東海第二発電所
特定重大事故等対処施設の設置に伴う
既許可(設置変更許可)への影響について

2021年7月15日
日本原子力発電株式会社

2. 特定重大事故等対処施設(ES)の設置に伴う既許可への主な影響

第1図 FV系統概要図

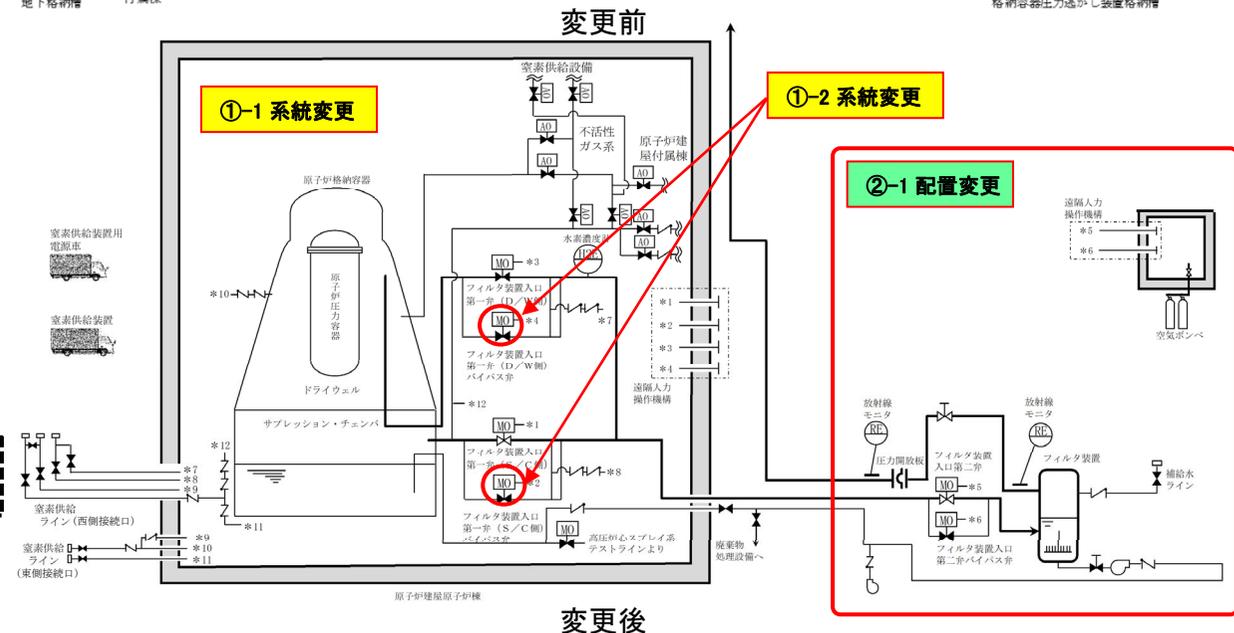
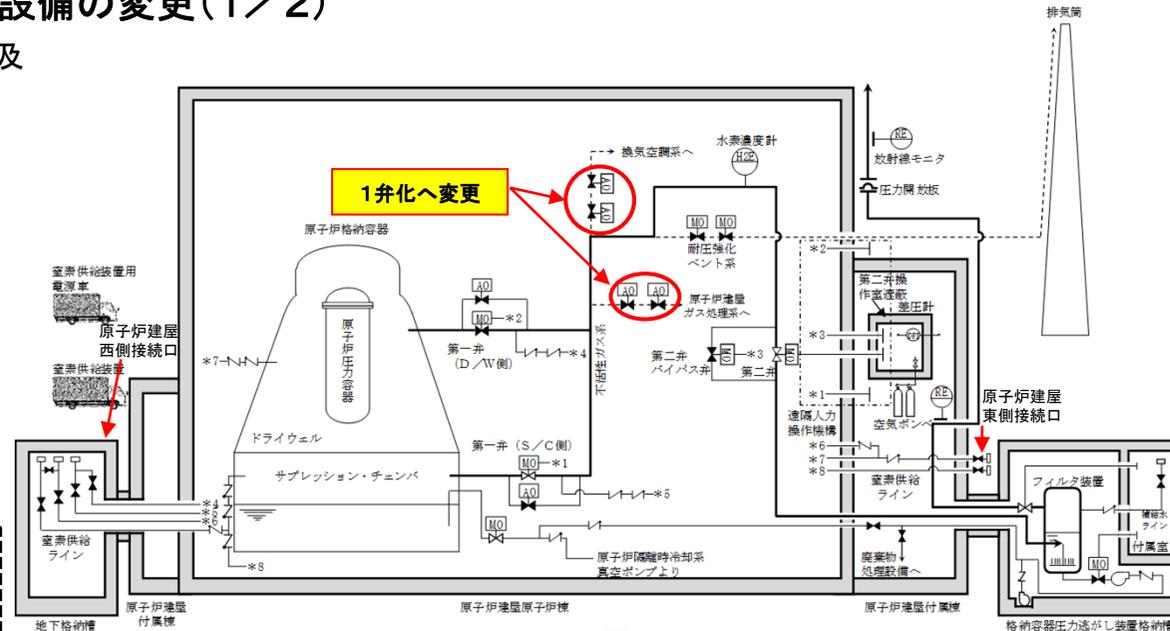
- FVのES/SA兼用化に伴い、FVの系統及び配置を変更する(参考-1参照)。

1. ベントラインの取出し位置の変更
(耐圧強化ベント系とFVとの分離を含む)
⇒耐圧強化ベント系遠隔人力操作機構「あり」→「なし」
⇒D/W側ベントラインの小口径化
(排気流量8.1kg/s)
2. S/C側及びD/W側配管の第一弁にバイパス弁を設置

- ・旧FV配管との悪影響防止で設置を想定していた弁の削除(原子炉建屋ガス処理系、換気空調系)
- ・格納容器隔離弁の変更

第3図 耐圧強化ベントの廃止範囲

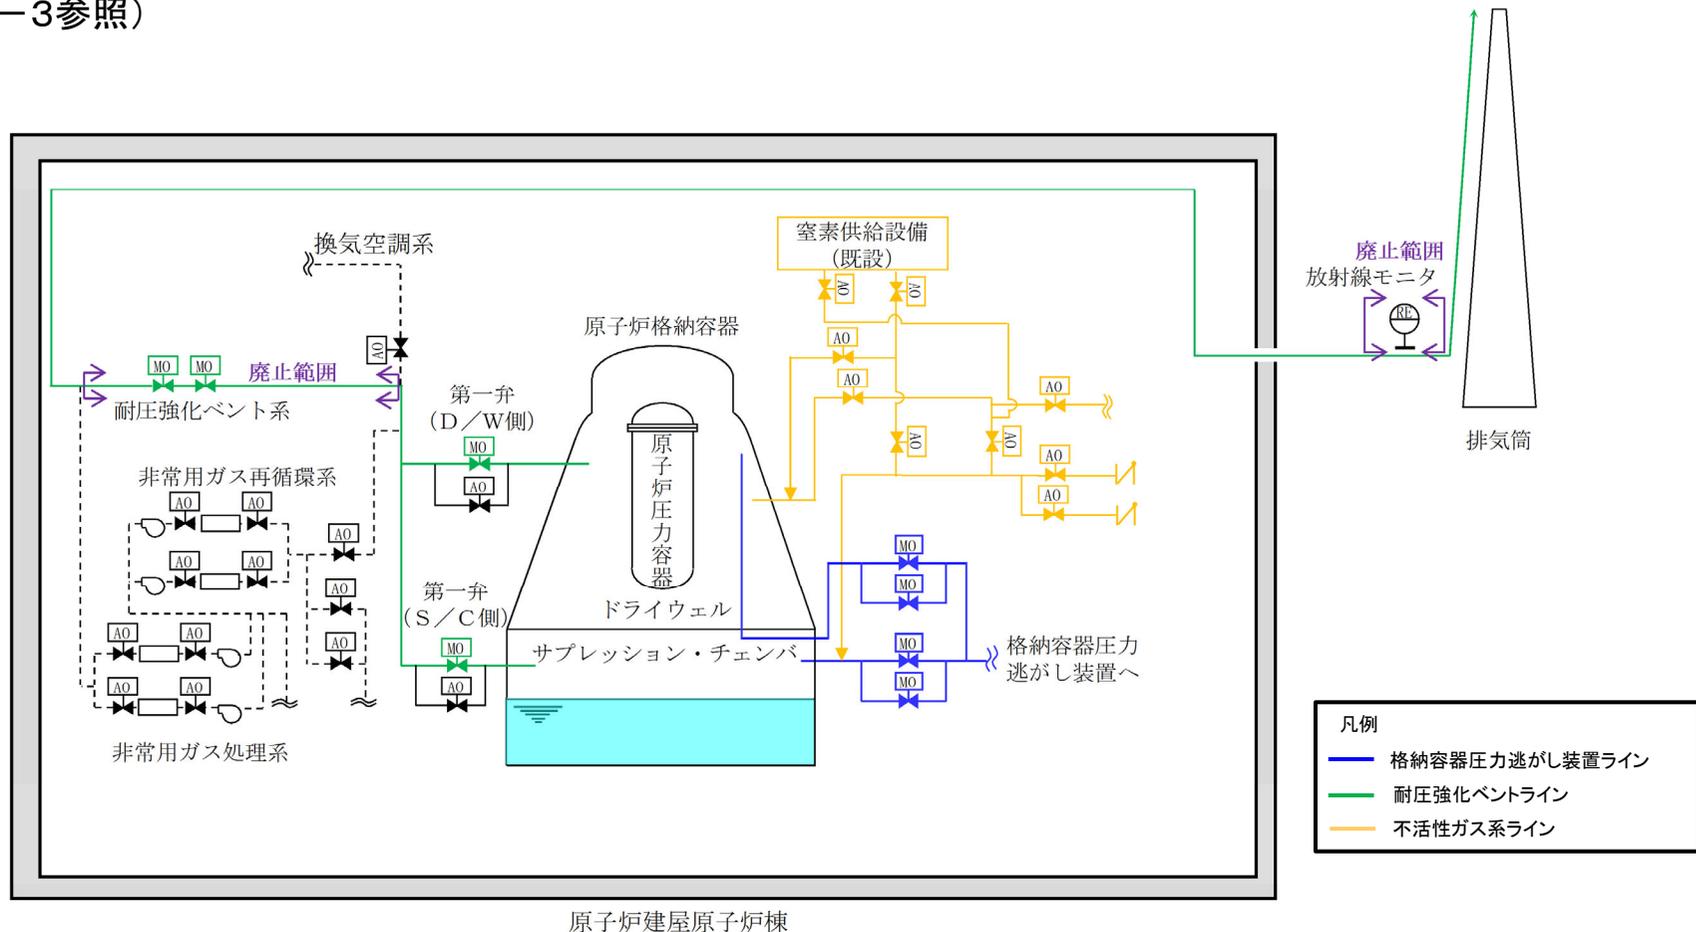
③ 耐圧強化ベントの廃止条件の追記

○耐圧強化ベントは、炉心が損傷していない場合の最終ヒートシンクへ熱を輸送するための設備(設置許可基準規則第48条)として整理しており、耐圧強化ベントはFVが機能喪失した場合の後段の手段であった。

○ESとして、同様の機能を有する設備の設置後は、耐圧強化ベントを廃止することとし、その旨を申請書に追記する。

第5図 Cs-137放出量評価における大気放出過程概略図

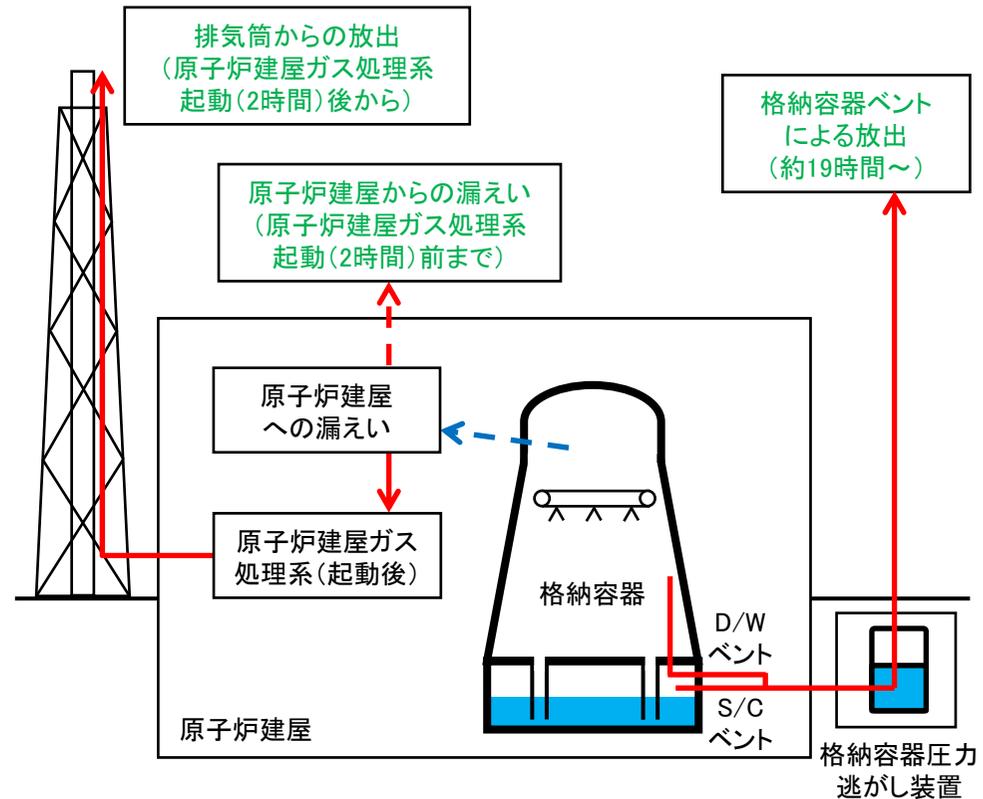
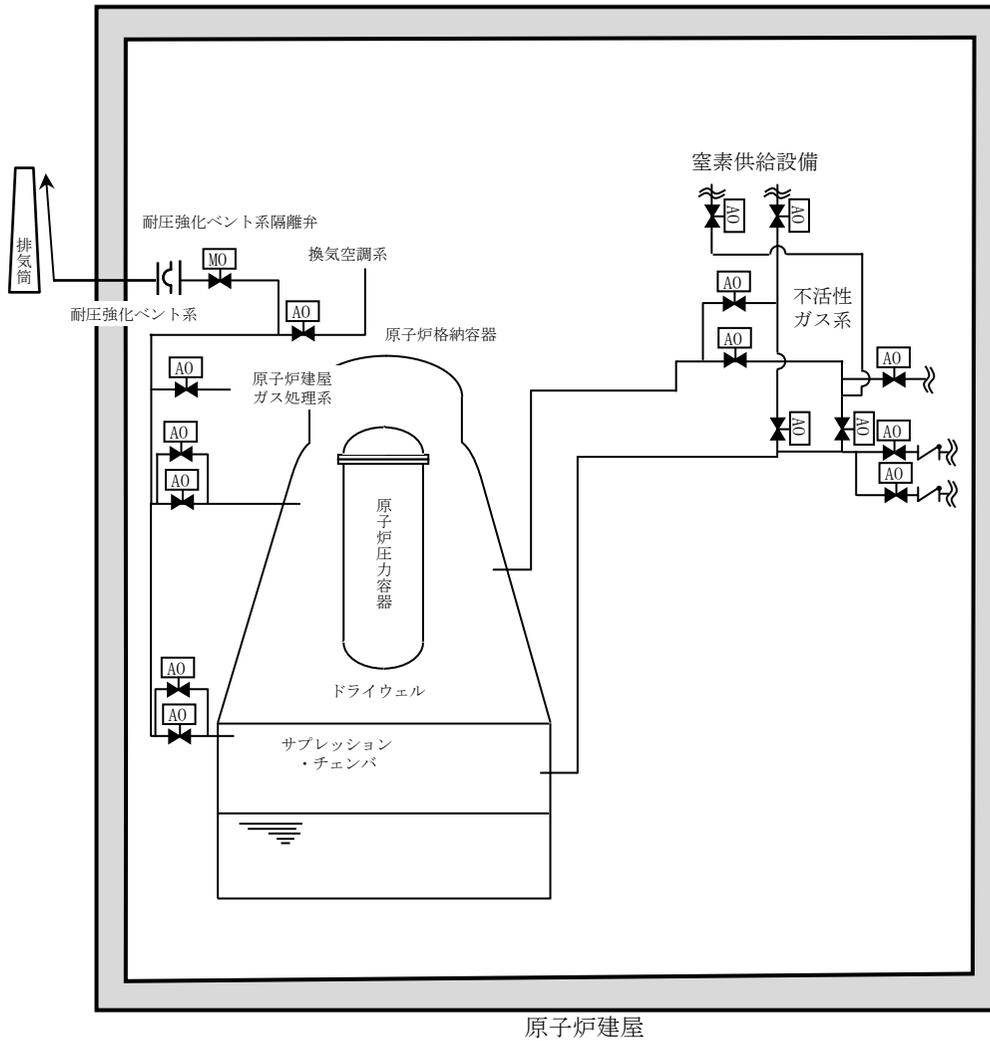
OFVのES/SA兼用化に伴い、D/Wベントラインが小口径化しベント時の排気流量が13.4kg/sから8.1kg/s(格納容器圧力1Pdにおいて)に変更となるため、炉心損傷後のD/W側からのベント時におけるCs-137放出量評価を見直した。
 下表のとおり、見直し後においても判断基準である100TBqを十分に下回ることを確認した。

※3 D/Wベントラインの小口径化により、ベント実施後の格納容器圧力及び原子炉圧力が高く維持されることで、原子炉圧力容器内の気相部の熱容量が大きくなり温度上昇が抑制され、原子炉圧力容器内に沈着したCsの再蒸発が低減されベント放出量が減少したものと考えられる。

第2図 SA許可取得時のFV系統図概要図

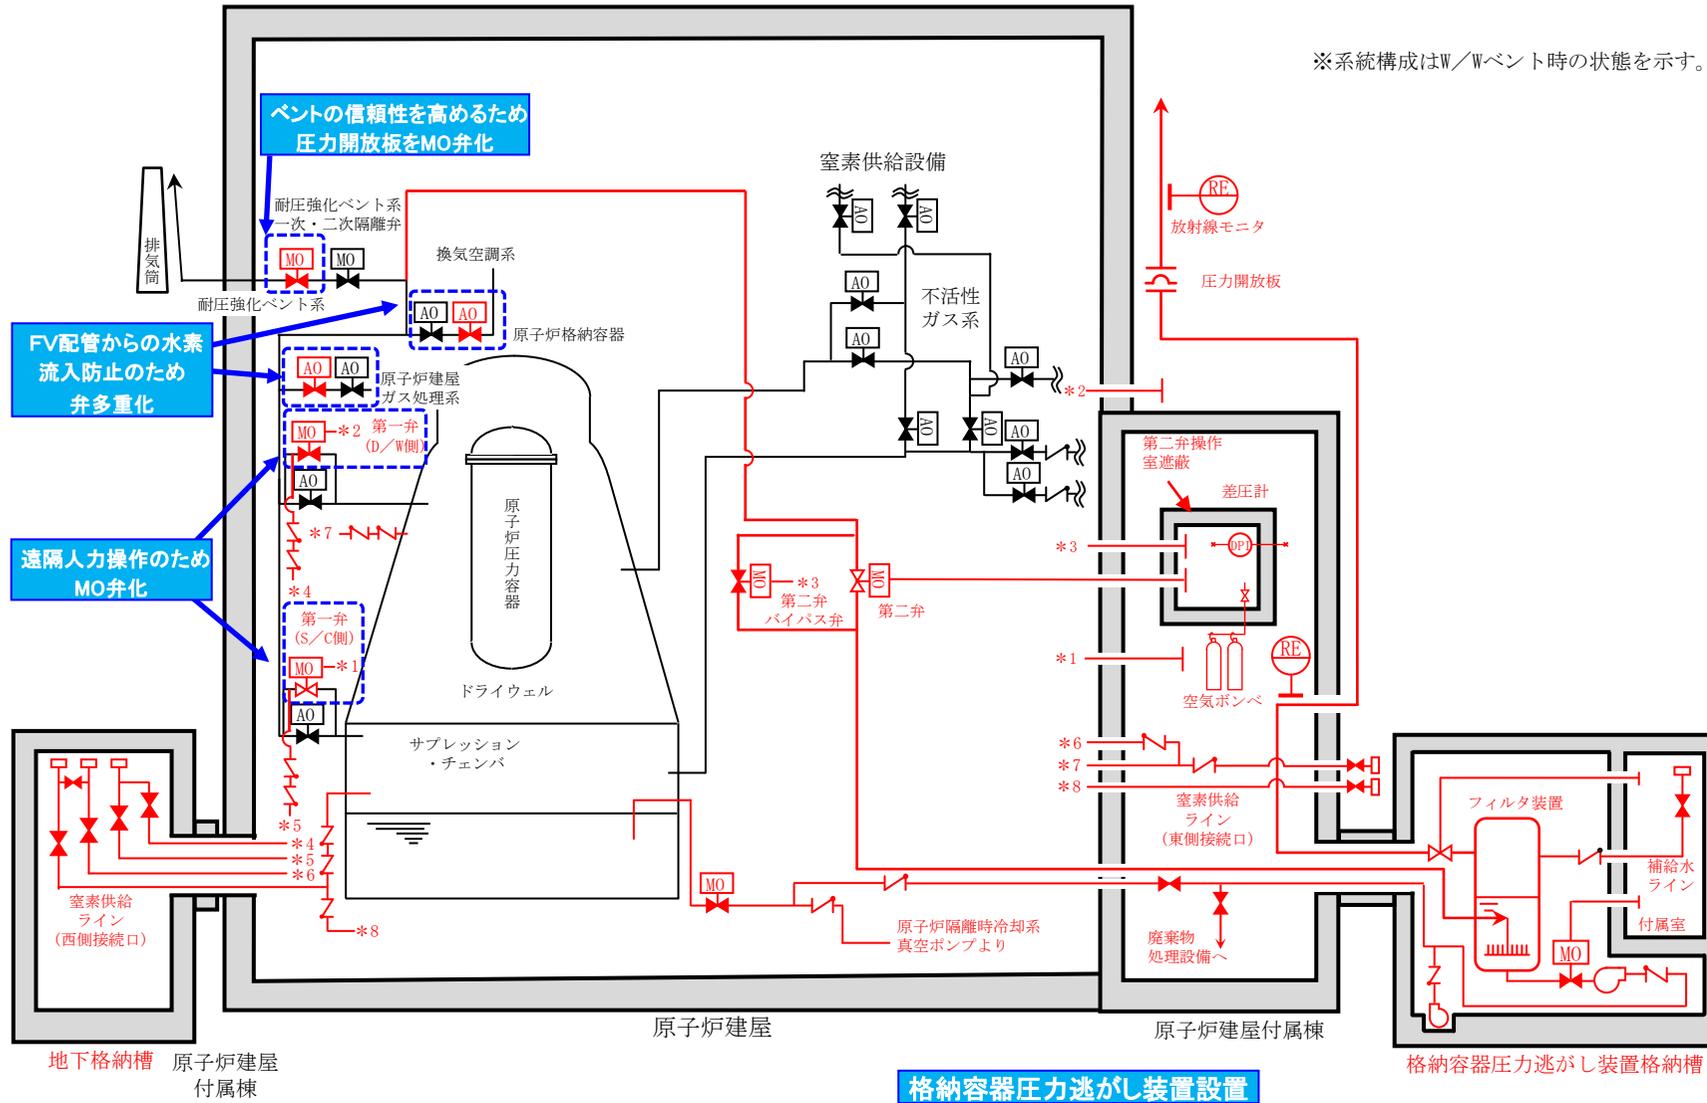
■ : 現状の系統からの変更点

第3図 ES兼用に伴うFV系統概要図の変更点

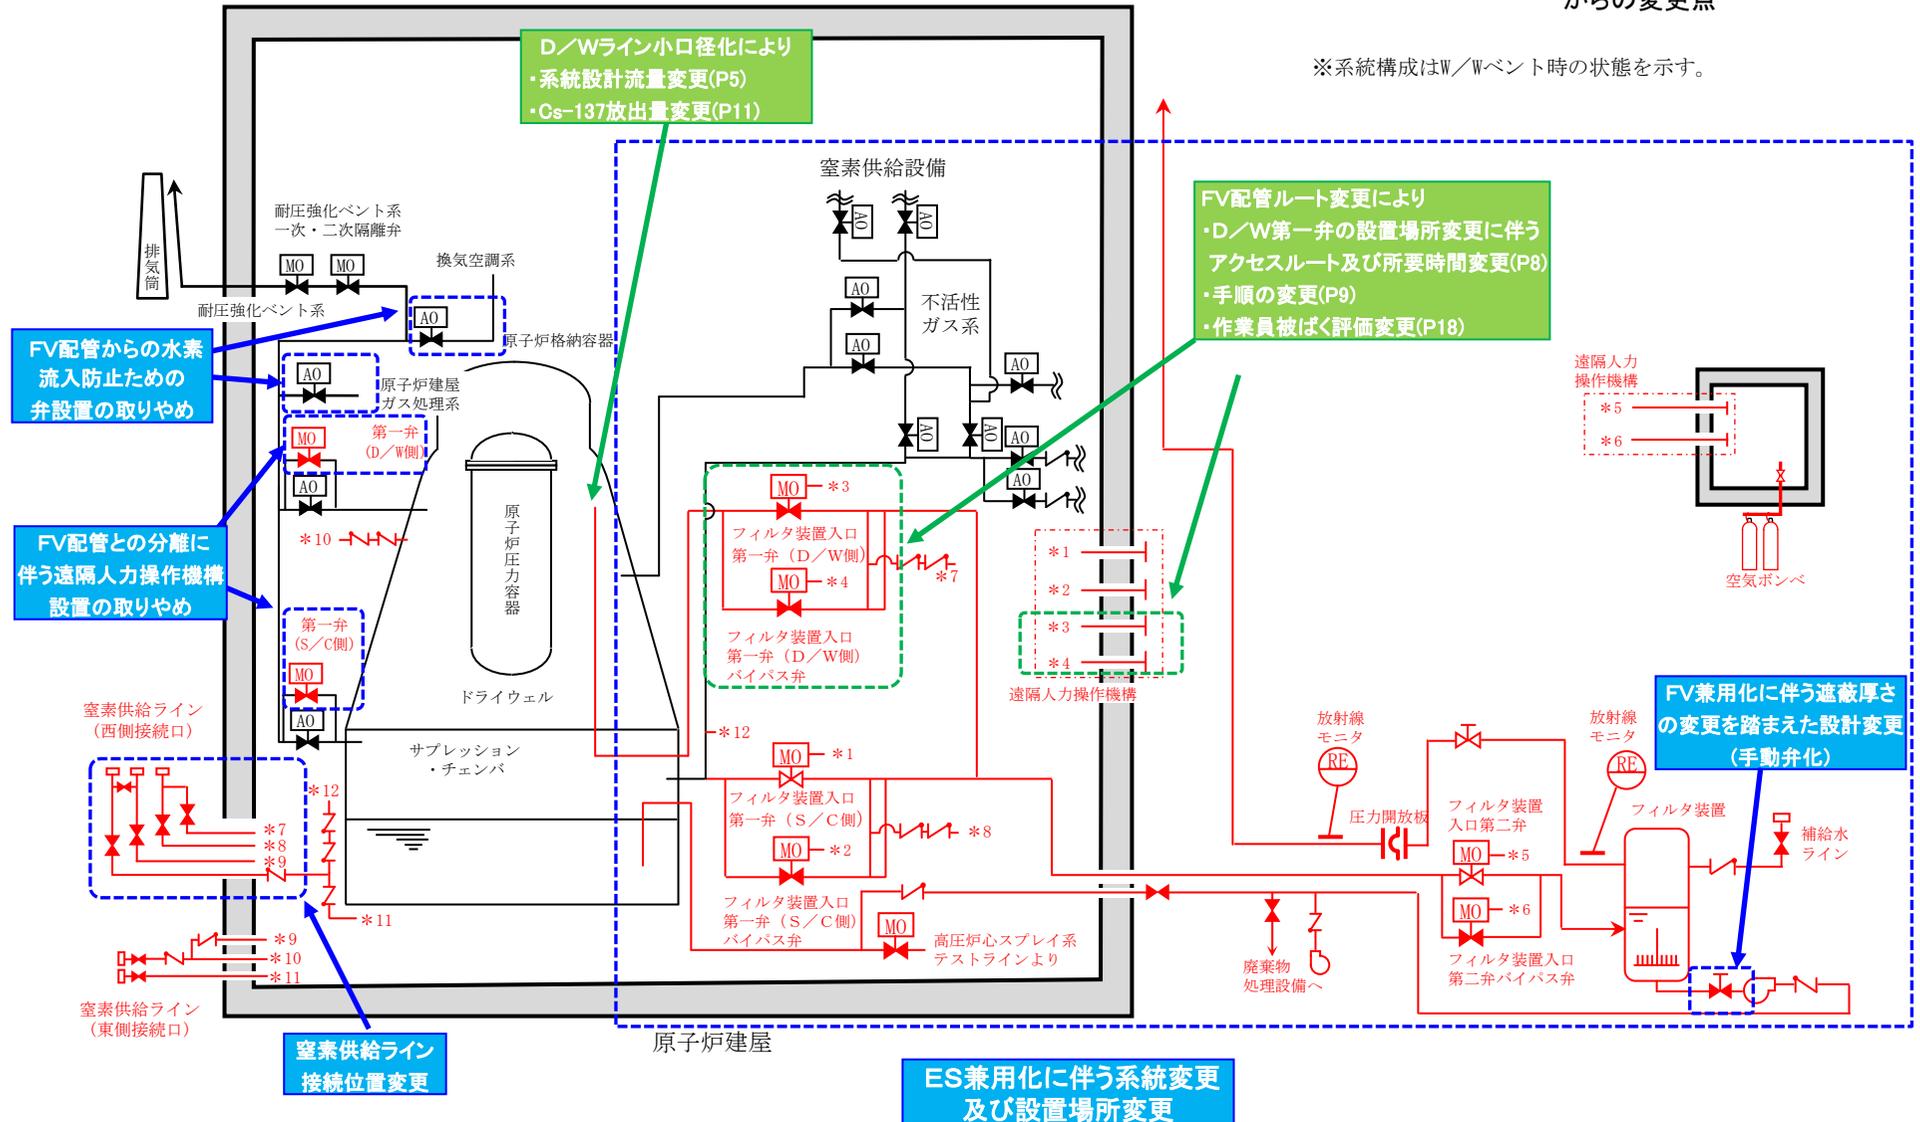
■ : SA許可取得時からの変更点
 ■ : 2021年2月25日審査会合からの変更点

第4図 ES設置後のFV系統概要図

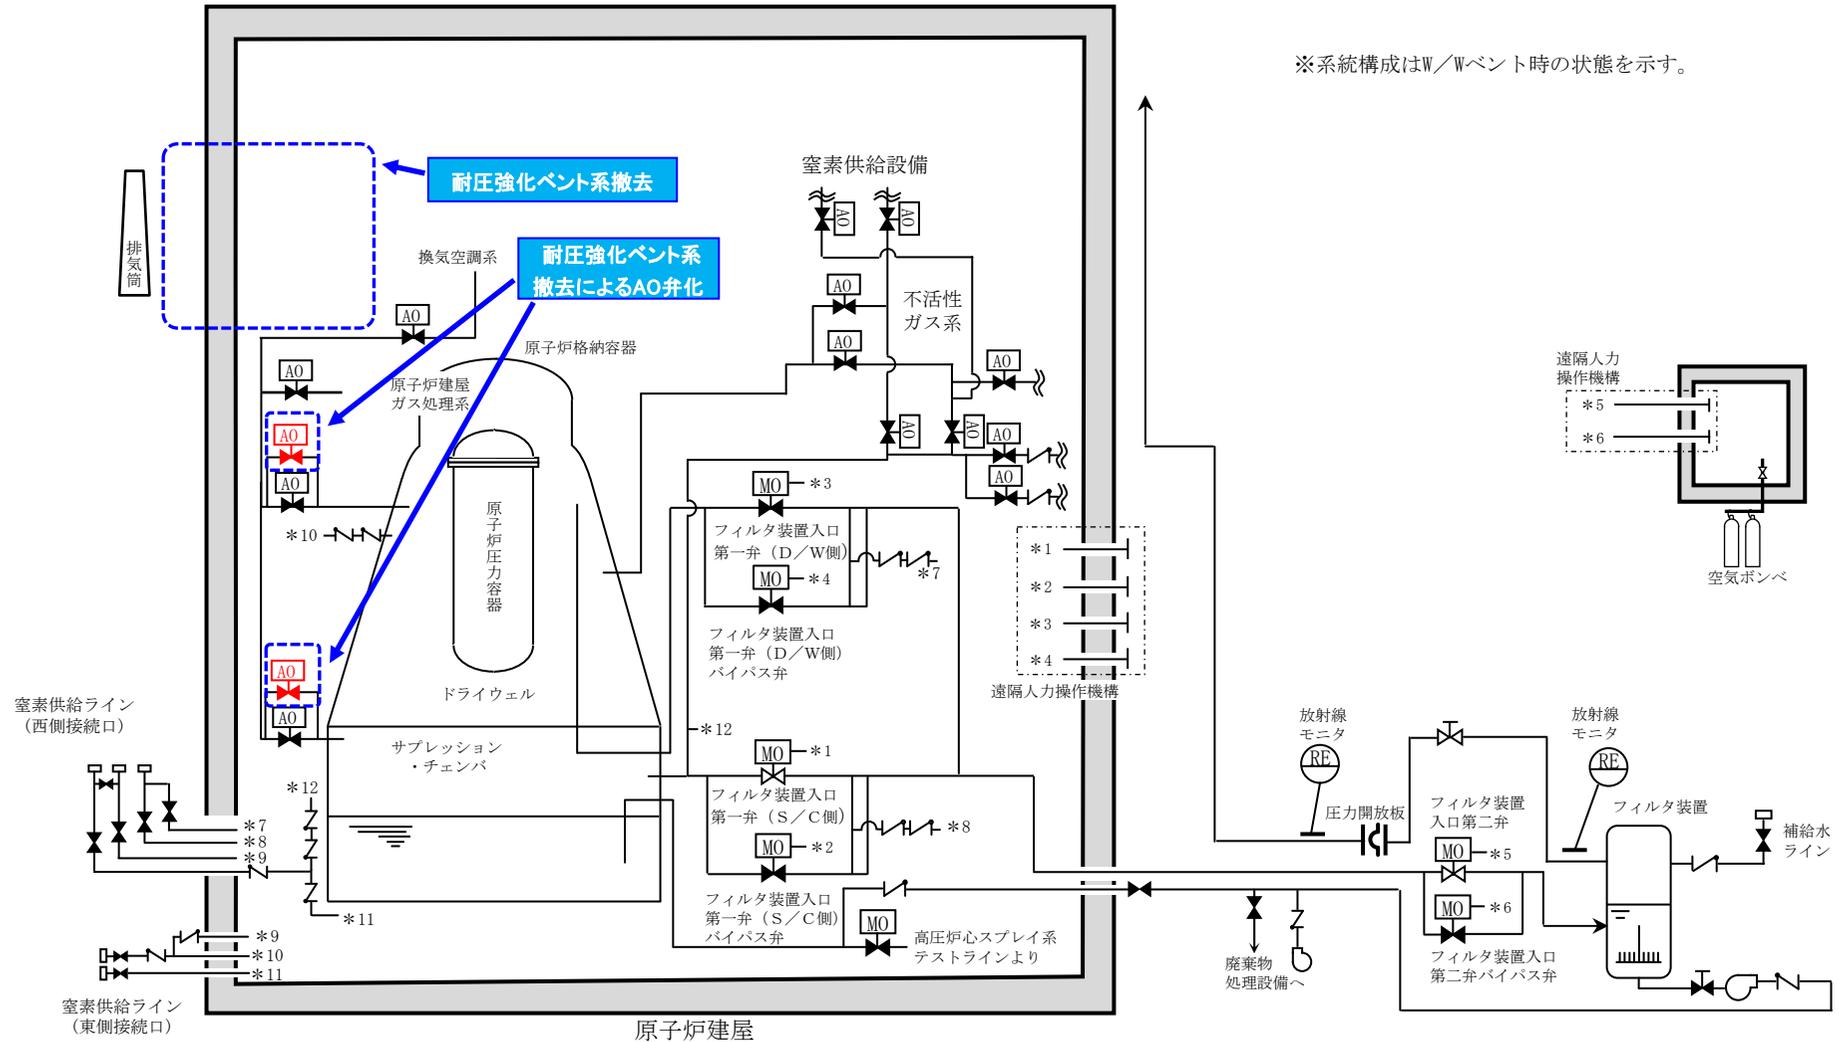
■ : ES設備設置前からの変更点
